改善箇所説明図

レギュレータボックス

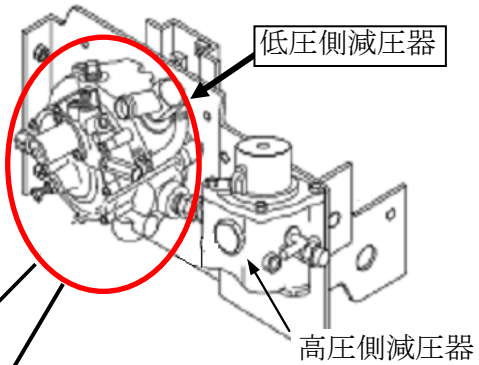
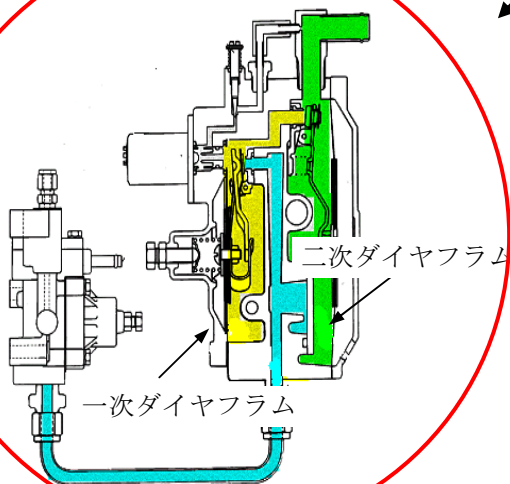
基準不適合箇所

圧縮天然ガス自動車（CNG車）において、燃料を供給する低压側減圧器（レギュレータ）の一次ダイヤフラム（第一段階の減圧用）の強度が不足しているため、作動の繰り返しにより損傷するものがある。そのため、燃料濃度が濃くなりエンジン回転不調や始動不良となり、そのままの状態で使用を続けるとバックファイアが発生することがあり、最悪の場合、二次ダイヤフラムが破損して燃料が漏れるおそれがある。

改善の内容：全車両、低压側減圧器を対策品と交換する。

識別：低压側減圧器に黄色ペイントを塗布する。
